**Avis délibéré de l'Autorité environnementale
sur la zone d'aménagement concerté (ZAC)
Seine Gare Vitry (secteurs Gare et Cavell)
à Vitry-sur-Seine (94) -
Actualisation de l'avis n° EE-1209-16**

n° Ae : 2020-105

Avis délibéré n° 2020-105 adopté lors de la séance du 24 février 2021

Figure 6 : Cartographie des impacts et des risques de pollution. (Source : Burgeap 2016)

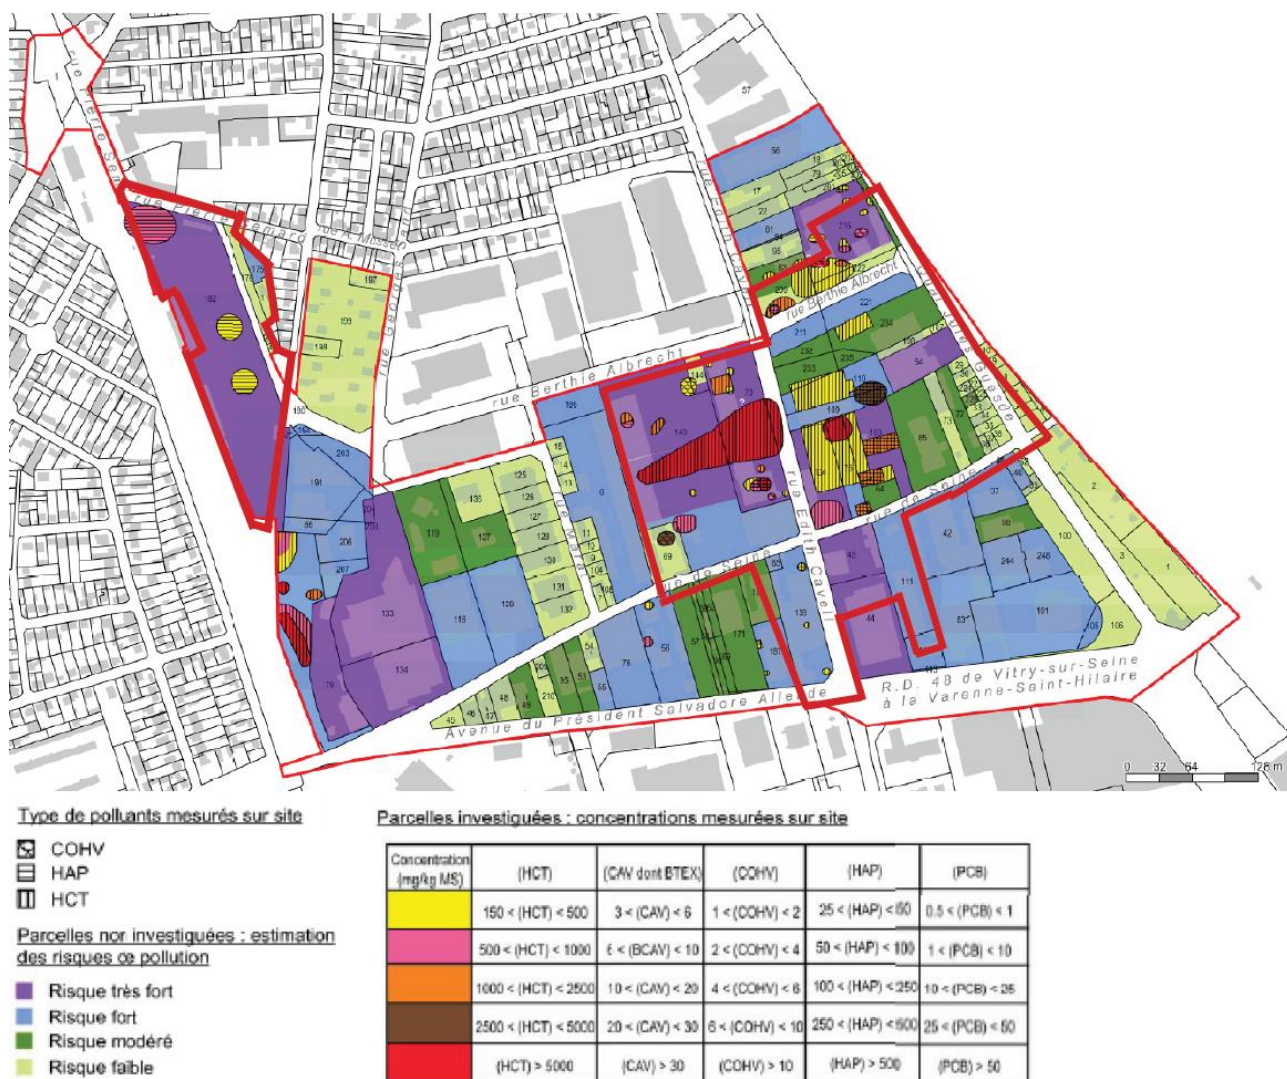
Le dossier est beaucoup moins précis pour le secteur Cavell. En particulier, l'étude Burgeap, fournie aux rapporteurs à leur demande et de laquelle est extraite la figure 6, n'est pas jointe au dossier. Elle est difficilement lisible, mais met en évidence que les secteurs les plus pollués concernent les parcelles du collège et du groupe scolaire. Une reconnaissance complémentaire de l'état des milieux et un plan de gestion pour le groupe scolaire, réalisé en 2019, ont été communiqués aux rapporteurs à leur demande. L'étude d'impact n'y fait aucune référence¹⁸. L'analyse des incidences indique les contaminations détectées, se réfère au plan de gestion du collège, mais ne précise pas de mesure pour le groupe scolaire et ajoute que « *l'implantation d'une crèche, non arrêtée, fera l'objet d'études*

En complément de la recommandation sur le choix des sites pour le collège, le groupe scolaire et la crèche, l'Ae recommande de joindre au dossier les plans de gestion de ces sites, de préciser les mesures sur lesquelles l'aménageur s'engagera et l'analyse des risques sanitaires résiduels, selon une méthode similaire à celle mise en œuvre sur le secteur Gare.
